COMPARTO DELLA PESCA E ACQUACOLTURA - PRIME OSSERVAZIONI AL

**PROGETTO DI ADEGUAMENTO VIA ACQUA DI ACCESSO ALLA STAZIONE MARITTIMA DI VENEZIA E
RIQUALIFICAZIONE DELLE AREE LIMITROFE AL CANALE CONTORTA S.ANGELO**

Sulla base degli elaborati presentati, in particolare sulle tavole di progetto (una planimetria generale elaborato 10 e una sezione tipo - elaborato 11), e dai documenti di valutazione ambientale (Studio di Impatto Ambientale e Valutazione di Incidenza Ambientale – appropriata), per il comparto della pesca e acquacoltura si osserva che:

Figura 4.41. Aree per la coltivazione delle vongole in Laguna (Fonte: Atlante della Laguna) pag. 129 SIA

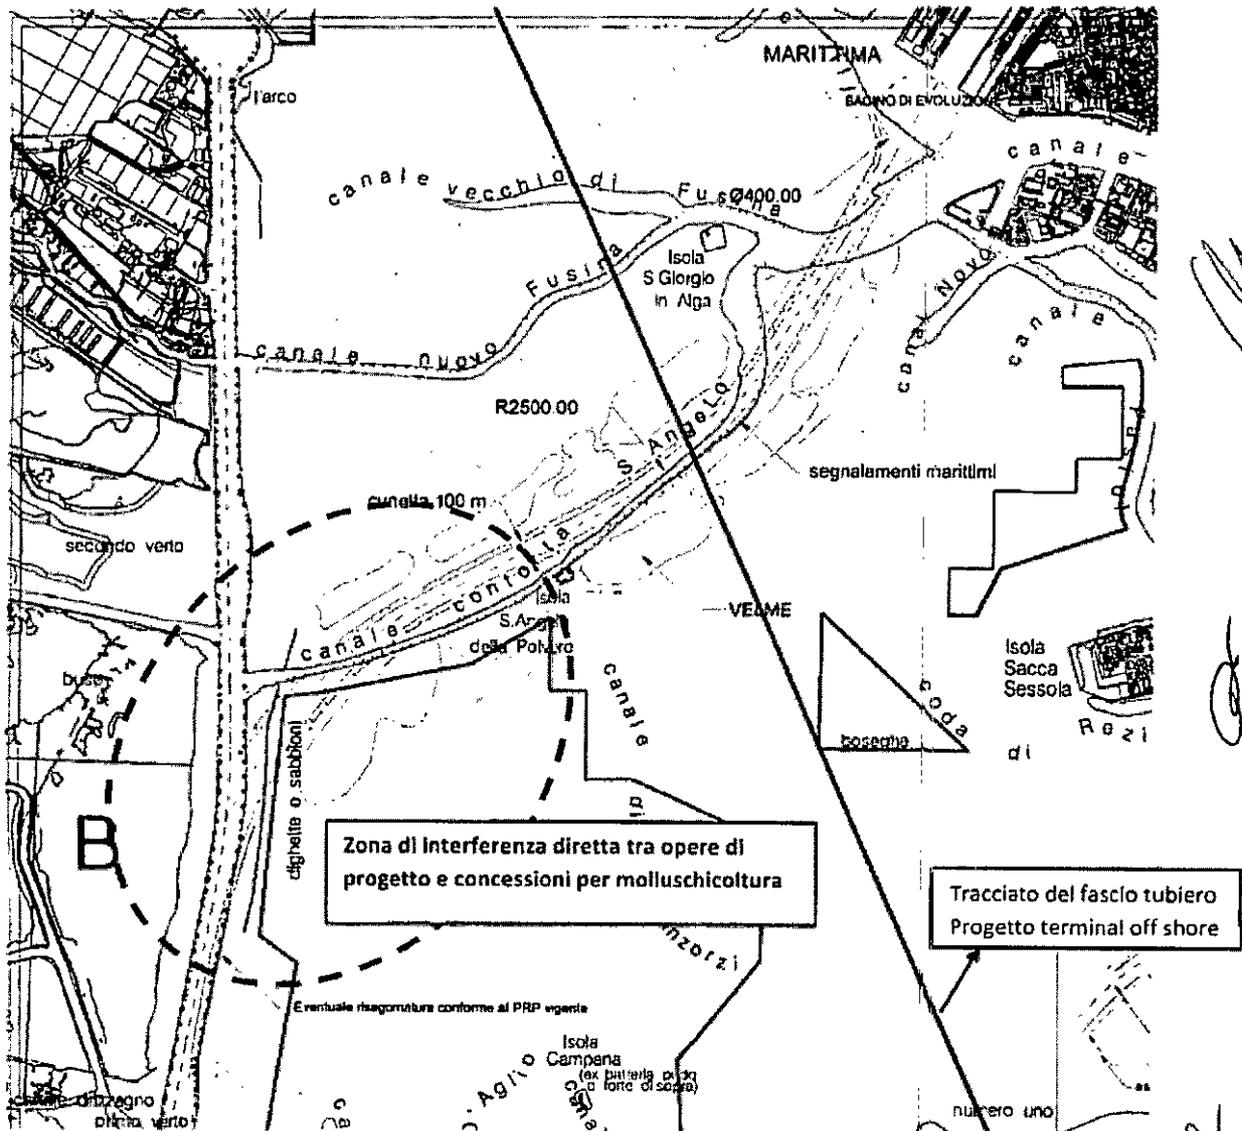
È completamente omessa l'interferenza delle strutture morfologiche di progetto rispetto all'area in concessione al GRAL per la produzione di *Tapes philippinarum*, nel SIA (elaborato 4b) Infatti a pag.129 riporta

*"La Figura 4.41 riporta le aree per la coltivazione delle vongole all'interno della Laguna di Venezia, ovvero le aree lagunari in cui è autorizzato l'allevamento della vongola filippina (*Tapes philippinarum*), specie di molluschi bivalvi di origine indo-pacifica appartenenti alla famiglia Veneridae (vongole).*

Dalla figura emerge come, tra l'odierno tracciato del Canale Contorta ed il Canale Malamocco- Marghera, siano ubicati gli allevamenti di vongole con le maggiori dimensioni presenti in Laguna. Tali aree risultano esterne all'ambito del progetto."

In realtà le opere di progetto si sovrappongono con le aree in concessione secondo quanto evidente nella planimetria georiferita di seguito riportata.

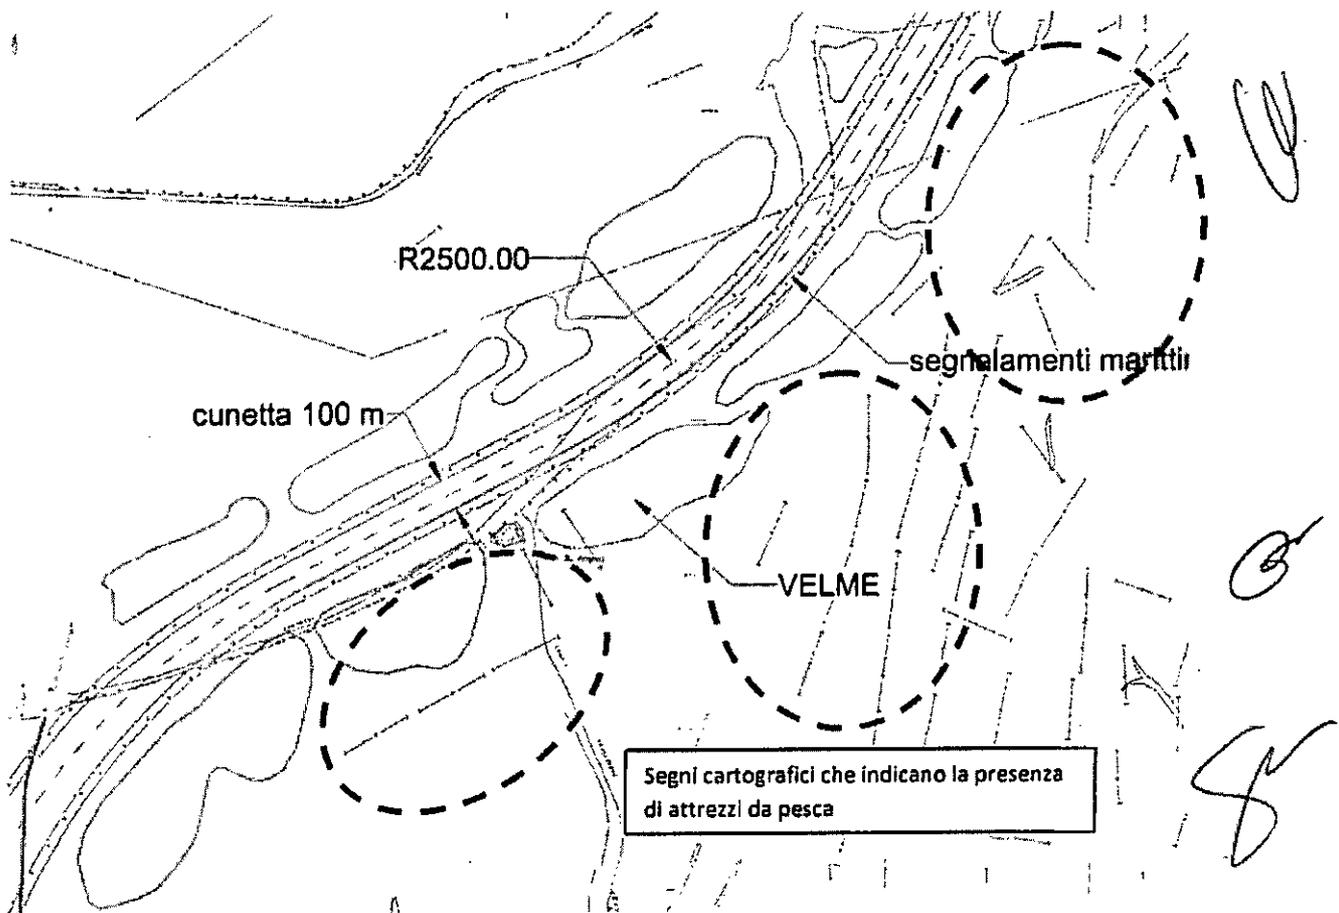
Inoltre, dall'aggiornamento del "Piano d'uso delle aree in concessione per venericoltura" (anno 2013) redatto dal GRAL di Venezia e disponibile nel sito della Provincia di Venezia appare evidente come dopo vari anni improduttivi l'area a ridosso del Tronchetto, ed identificata come ex area SIN, sia ritornata ad essere utilizzabile come fonte di giovanili da seminare all'interno delle concessioni.

Sempre dal "Piano d'uso delle aree in concessione per venericoltura" l'ex area SIN viene proposta come nuova area da richiedere in concessione e per la quale richiedere alla ASL la classificazione ai fini produttivi.
